INSTRUCCIÓ TÈCNICA IT-PTIM-04/2024

**Direcció Insular de Territori i Paisatge**  
Departament de Territori,  
Mobilitat i Infraestructures  
Consell de Mallorca

Memòria

La instrucció tècnica IT-PTIM-04/2024 té per objectiu principal l'esmena d'errades materials detectades en la documentació del PTIM, especialment la derivada de la tramitació de la Modificació núm. 3, així com la clarificació i millora tècnica d'algunes determinacions del Pla, sense que en suposin un canvi substancial.

PTIM vigent. Plànol 1. Full 698-5

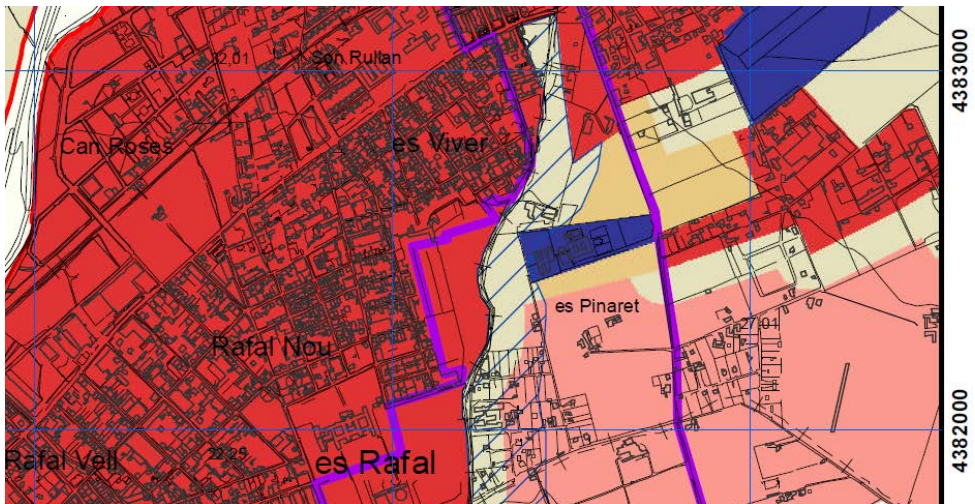
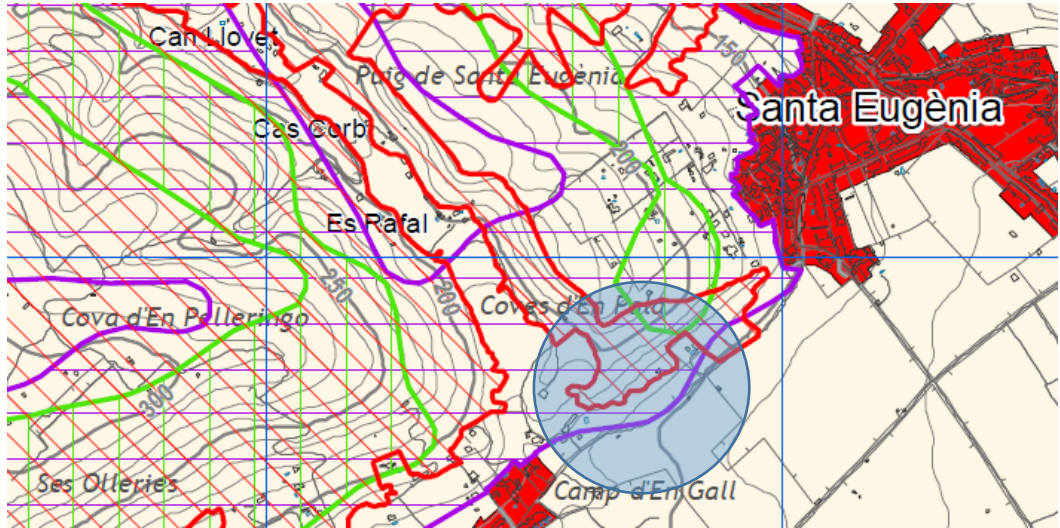
3.3.1. Manca de representació de la delimitació com Àrea de desenvolupament urbà o urbanitzable corresponent als terrenys del sector urbanitzable 59-01 "Son Ametller II" del planejament general del TM de Palma, que apareixen representats erròniament com a sòl rústic. Full 698-5 dels Plànols 1 i 2 del PTIM.

Tot i que la Disposició transitòria tercera del PTIM ja estableix la prevalença de la classificació del sòl continguda al planejament urbanístic respecte de la representada a la cartografia del PTIM, tret de canvi de classificació expressa; no obstant això, per a major seguretat jurídica i coherència amb l'acord de tractament de les al·legacions de la M3PTIM, es proposa l'esmena de la cartografia del PTIM en el sentit de representar la condició d'Àrea de desenvolupament urbà dels terrenys corresponents a aquest àmbit.

PTIM vigent. Plànol 2. Full 699-1

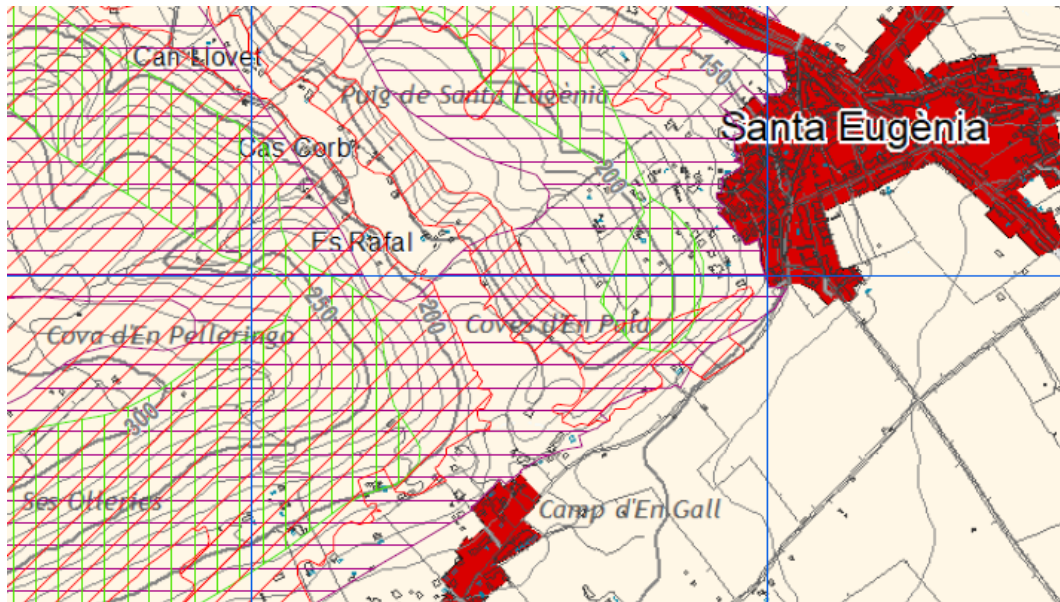
3.3.2. Delimitació errònia de la categoria d'APR d'erosió a la parcel·la 636 del polígon 1 del TM de Santa Eugènia. Full 699-1 dels Plànols 1 i 2 del PTIM.

Es proposa la rectificació de la cartografia del PTIM en el sentit de l'acord indicat.

PTIM vigent. Plànol 1. Full 671-3

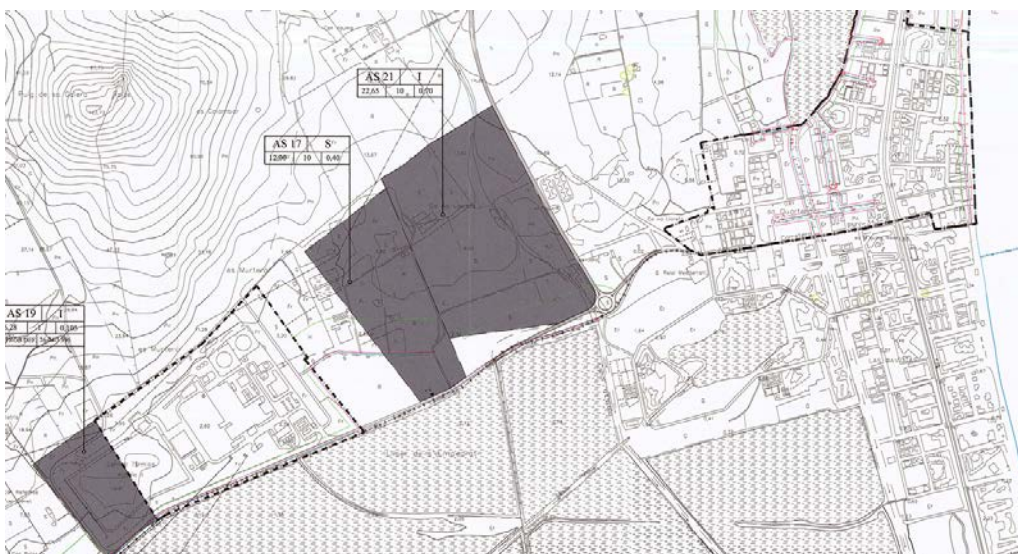
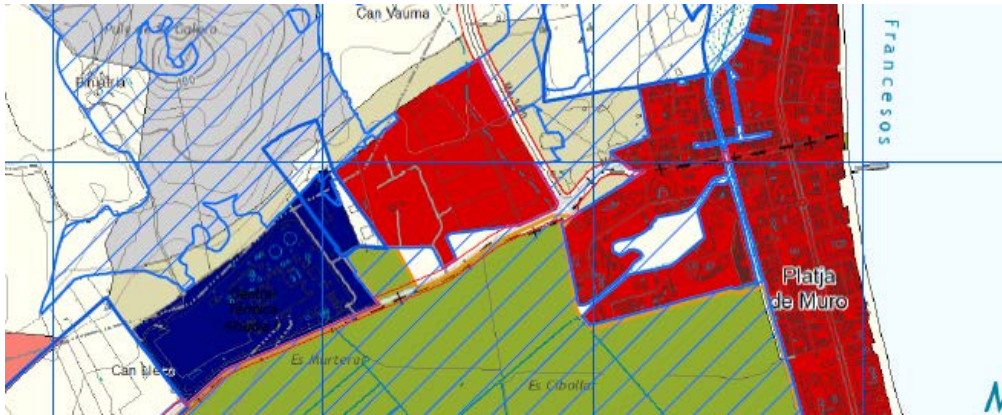
3.3.3. Manca de representació de la delimitació de l'Àrea de desenvolupament urbà o urbanitzable corresponent al sector urbanitzable AS17 de les Normes Subsidiàries del TM d'Alcúdia. Full 671-3 dels Plànols 1 i 2 del PTIM.

La delimitació no resulta coherent amb el planejament urbanístic municipal, sense perjudici de l'afecció de la delimitació del DPMT. Així mateix, aquesta mancança suposa l'assignació errònia de categories de sòl rústic als terrenys del sector AS17, quan en

Examinat el planejament urbanístic municipal vigent s'observa que conté la delimitació del sector de sòl urbanitzable AS17. La Disposició transitòria tercera del PTIM ja estableix la prevalença de la classificació del sòl continguda al planejament urbanístic respecte de la representada a la cartografia del PTIM, tret de canvi de classificació expressa; no obstant això, per a major seguretat jurídica es proposa l'esmena de la cartografia del PTIM en el sentit de representar la condició d'Àrea de desenvolupament urbà dels terrenys corresponents a aquest sector AS17 amb la consegüent supressió de les categories de sòl rústic assignades per error i l'ajust de la resta de categories de sòl rústic de l'entorn per aplicació directa dels criteris generals d'ordenació del PTIM. En concret s'han ajustat les categories d'Àrea de protecció territorial (APT) de costes i Àrea de Transició (AT) al nord del sector. Així mateix, s'ha rectificat la delimitació del Sistema General Territorial corresponent a la Subestació elèctrica d'acord amb la delimitació continguda al Pla director sectorial energètic de les Illes Balears.

PTIM vigent. Plànol 2. Full 671-6

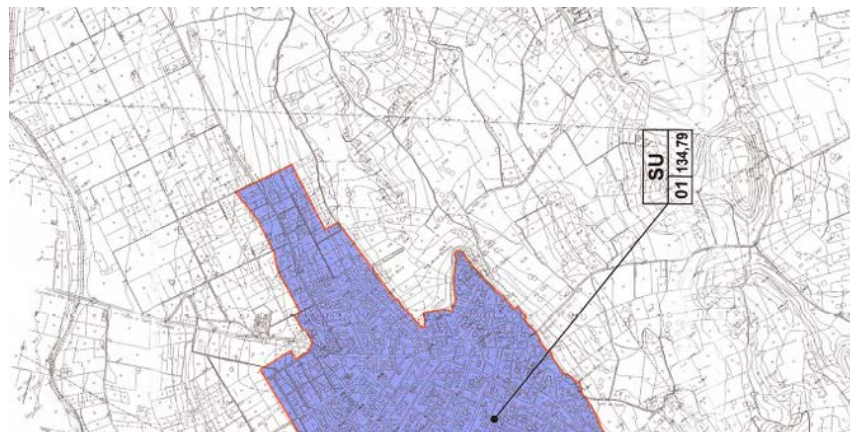
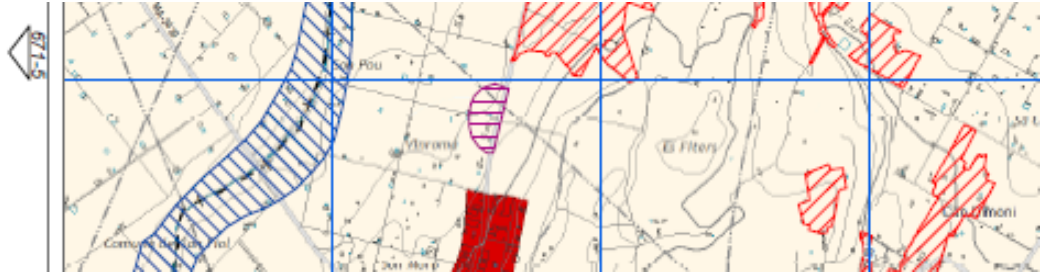
3.3.4. Errada en el full 671-6 del Plànol 2 del PTIM pel que fa a la representació de la delimitació de l'Àrea de desenvolupament urbà o urbanitzable del nucli de Muro, a la zona de Vinromà, que no resulta coherent amb el planejament urbanístic ni amb la representació gràfica feta al full homònim del Plànol 1 del PTIM.

L'esmena d'aquesta errada de congruència entre els diferents documents del PTIM és de caràcter directe atès que simplement es tracta de transcriure al Plànol 2 del PTIM la condició de sòl rústic dels terrenys afectats, derivada del planejament urbanístic vigent, tal com ja s'ha fet al plànol 1, i per tant suprimir la condició d'àrea de desenvolupament urbà que hi figura actualment. L'assignació de categories de sòl rústic corresponents es pot fer de forma directa d'acord amb els criteris generals d'ordenació del PTIM i les contingudes al Plànol 1.

PTIM vigent. Plànol 1. Full 725-7

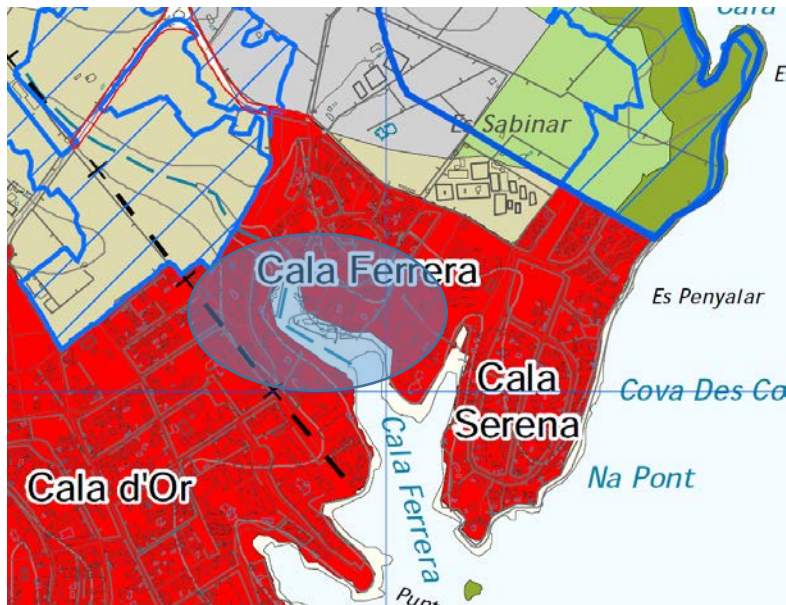
3.3.5. Errada en el full 725-7 dels Plànols 1 i 2 del PTIM pel que fa a la representació del límit de la zona ADU de Cala Ferrera (confrontant amb Cala d'Or), del TM de Felanitx, que no resulta coherent amb el planejament urbanístic municipal.

Es proposa ajustar la delimitació de l'Àrea de desenvolupament urbà del nucli de Cala Ferrera en una petita franja existent confrontant amb el límit del DPMT. No suposa cap exercici d'interpretació sinó una mera transposició gràfica del planejament urbanístic vigent a la cartografia del PTIM adaptant de forma coherent la resta de categories de sòl d'acord amb el criteris generals d'ordenació del PTIM.

PTIM vigent l'any 2004. Plànol 1 Full 700-4

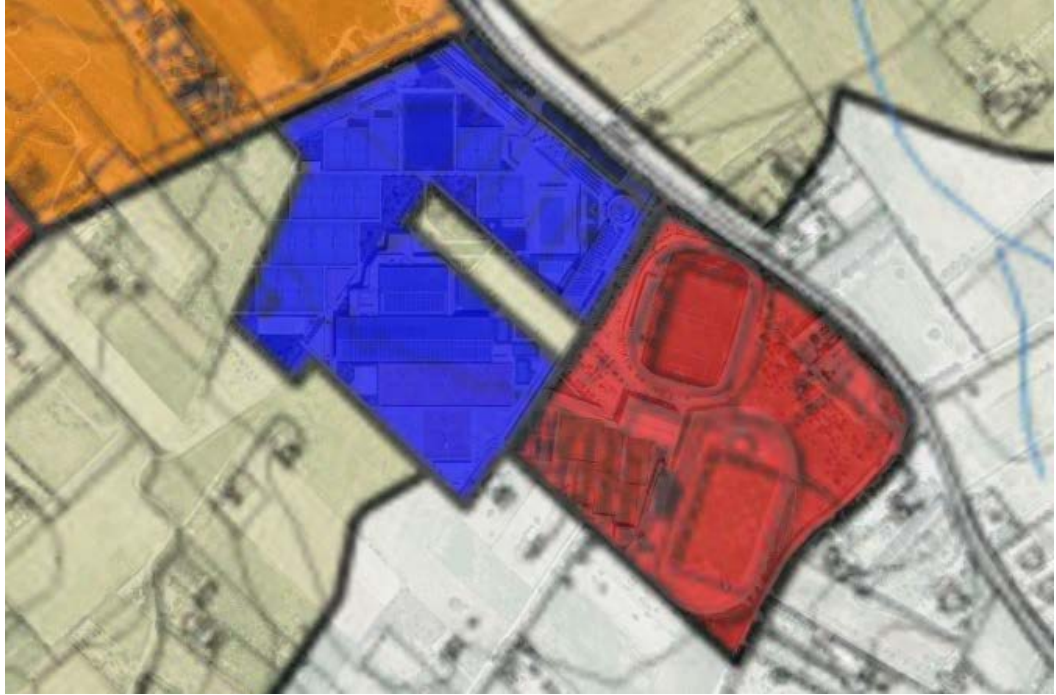
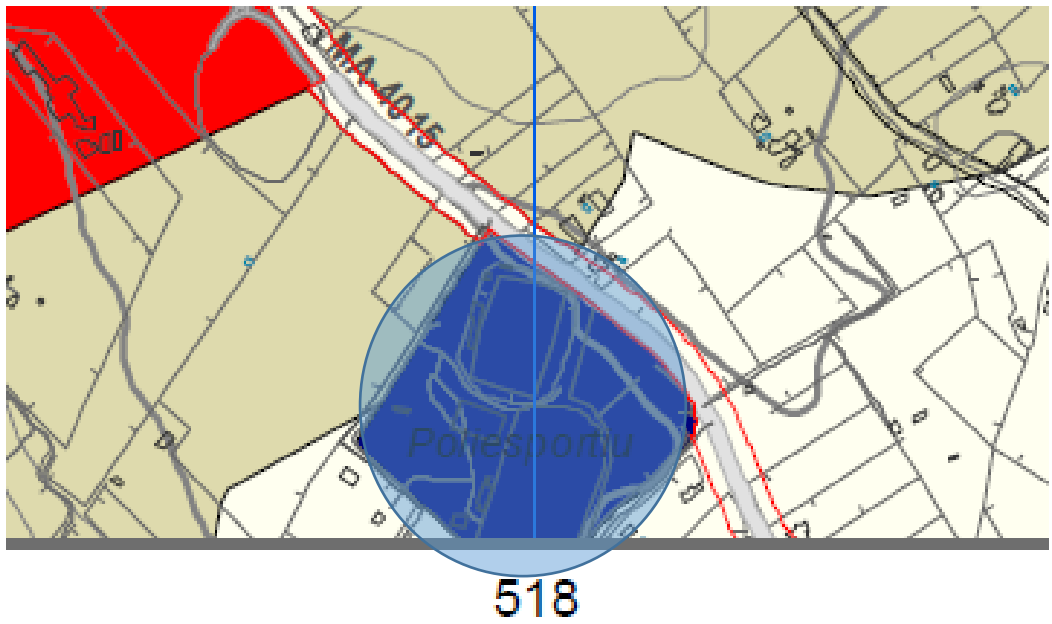
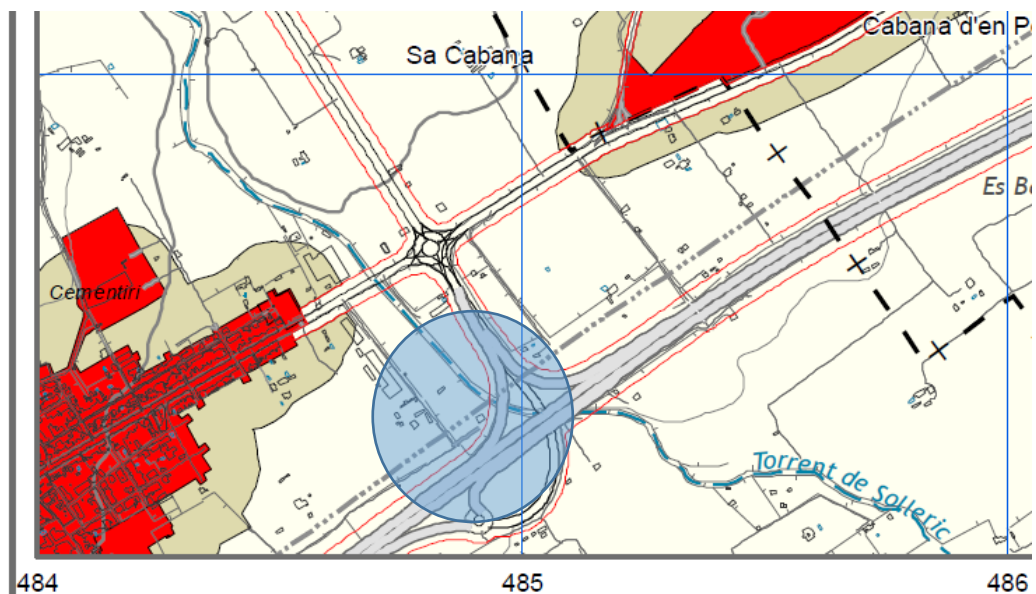
3.3.6. Errada en el full 700-4 dels Plànols 1 i 2 del PTIM pel que fa a la representació del límit de la zona ADU de la zona esportiva situada al sud del nucli de Manacor (Torre dels Enagistes), que no resulta coherent amb el planejament urbanístic municipal, ni el vigent l'any 2004 ni l'actual.

S'observa que aquesta errada ja provenia de la delimitació ADU del Pla territorial original, l'any 2004, en la qual no es va representar el planejament urbanístic vigent aleshores, ni tampoc l'àrea de transició associada.

Així mateix s'observa una errada comesa al mateix àmbit amb la M3PTIM en identificar-lo com un Sistema general territorial, qualificació aquesta que no li correspon atès que es tracta d'equipaments de caràcter local. Això sense perjudici de la incorporació del Sistema general territorial corresponent al Centre internacional Rafael Nadal.

Es proposa ajustar la delimitació de l'Àrea de desenvolupament urbà del nucli de Manacor incorporant l'àmbit de la zona esportiva de sa Torre dels Enagistes com Àrea de desenvolupament urbà, i incorporar-hi de la mateixa manera la delimitació de l'àrea de transició corresponent. Aquesta correcció No suposa cap exercici d'interpretació sinó una mera transposició gràfica del planejament urbanístic vigent a la cartografia del PTIM, adaptant de forma coherent la resta de categories de sòl d'acord amb el criteris generals d'ordenació del PTIM, en concret, s'hi ha delimitat una franja perimetral d'àrea de transició de 350 m d'amplada.

PTIM vigent. Full 671-7. Plànol 1

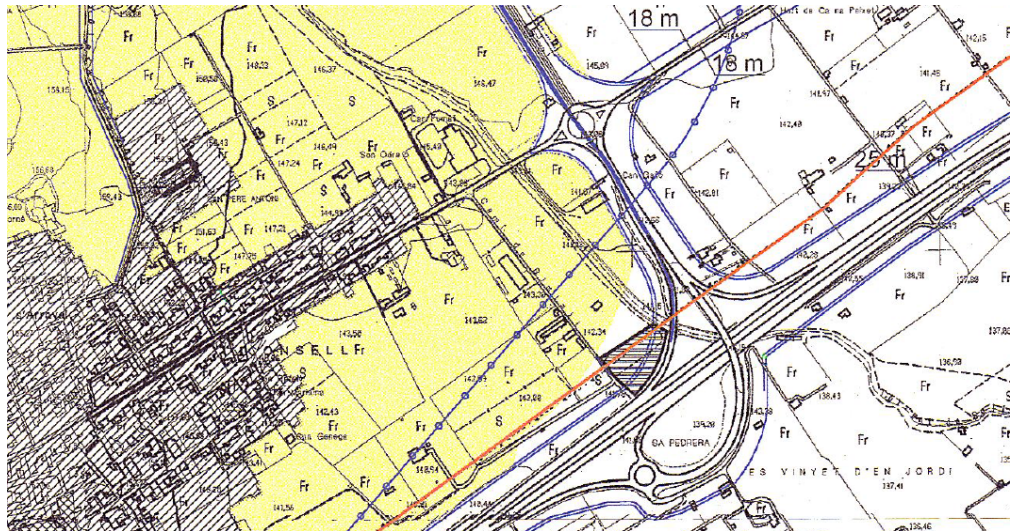
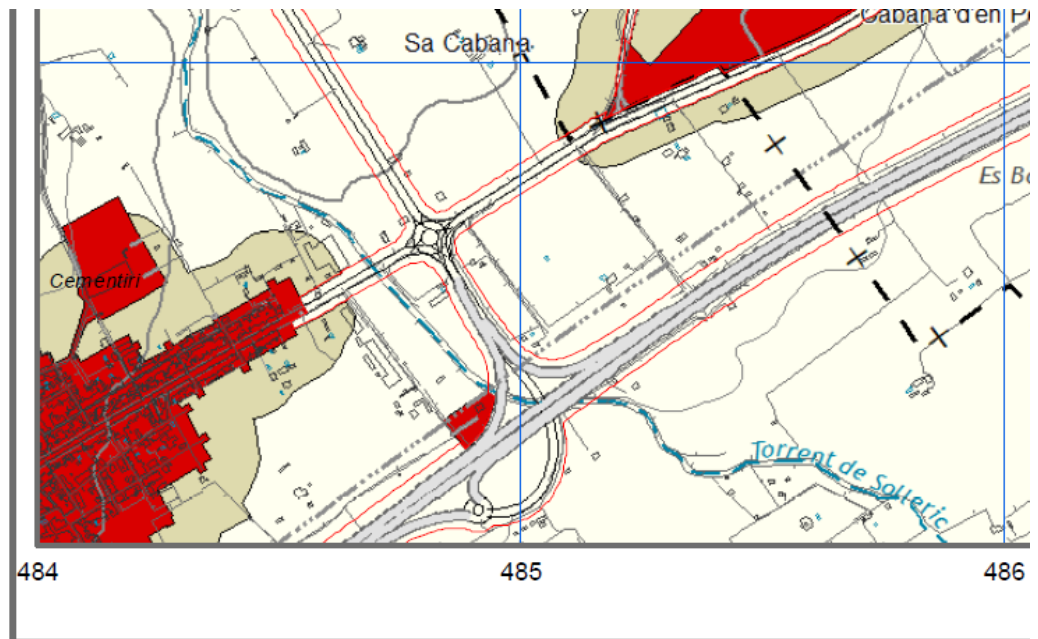
3.3.7. Errada en el full 671-7 dels Plànols 1 i 2 del PTIM pel que fa a la manca de representació del límit de la zona ADU corresponent a un sistema general on s'ubica la depuradora municipal del TM de Consell, que es troba qualificada com a sòl urbà en el planejament urbanístic municipal.

Es proposa ajustar la delimitació de l'Àrea de desenvolupament urbà del TM de Consell, en un àmbit proper al nucli urbà. No suposa cap exercici d'interpretació sinó una mera transposició gràfica del planejament urbanístic vigent a la cartografia del PTIM adaptant de forma coherent la resta de categories de sòl d'acord amb el criteris generals d'ordenació del PTIM.

PTIM vigent

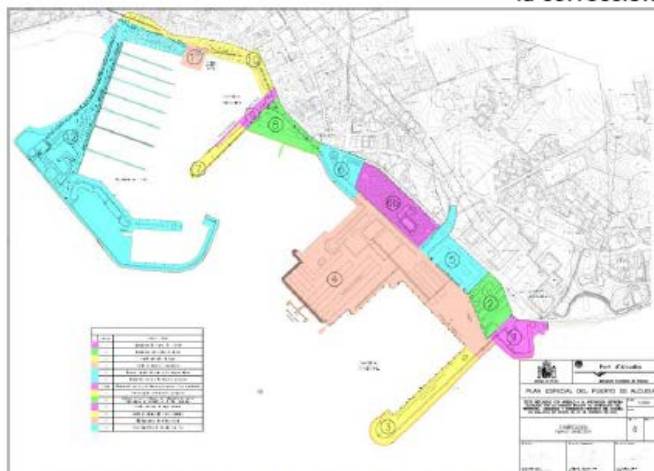
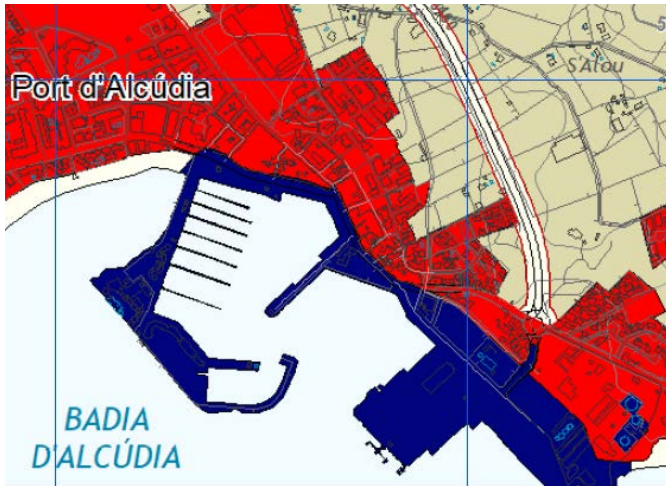
3.3.9. Errada en el full 644-9 dels Plànols 1 i 2 del PTIM pel que fa a la representació de la delimitació del sistema general territorial (SGT) portuari corresponent al Port d'interès general del Port d'Alcúdia, que no es correspon ben bé amb el planejament aprovat.

Es proposa actualitzar la delimitació del SGT. Aquesta correcció no té cap efecte sobre el règim regulador d'aquests sistema general, que es regeix per la normativa sectorial i urbanística d'aplicació.

PTIM vigent

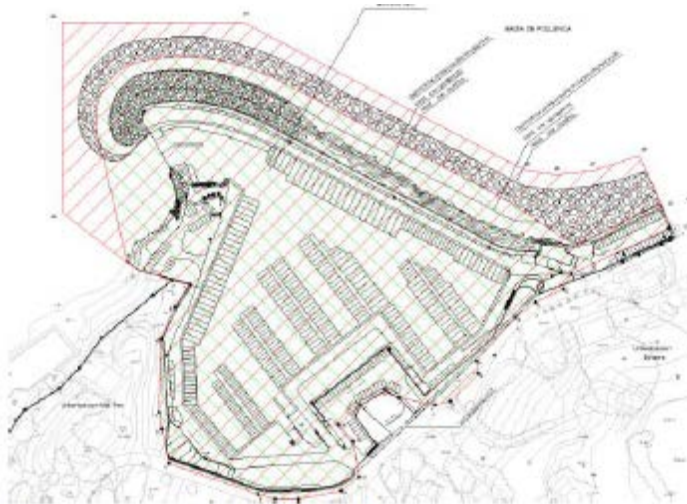
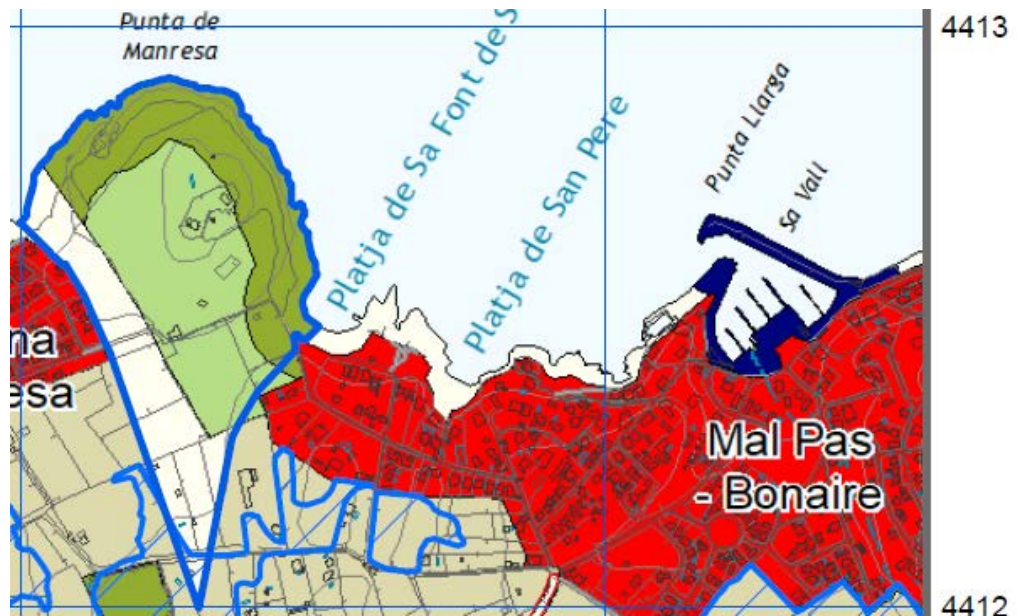
3.3.10. Errada en el full 644-9 dels Plànols 1 i 2 del PTIM pel que fa a la representació de la delimitació del Sistema general territorial del Port esportiu de Bonaire, del TM d'Alcúdia, que no resulta coherent amb el planejament sectorial.

Es proposa actualitzar la delimitació del SGT. Aquesta correcció no té cap efecte sobre el règim regulador d'aquests sistema general, que es regeix per la normativa sectorial i urbanística d'aplicació.
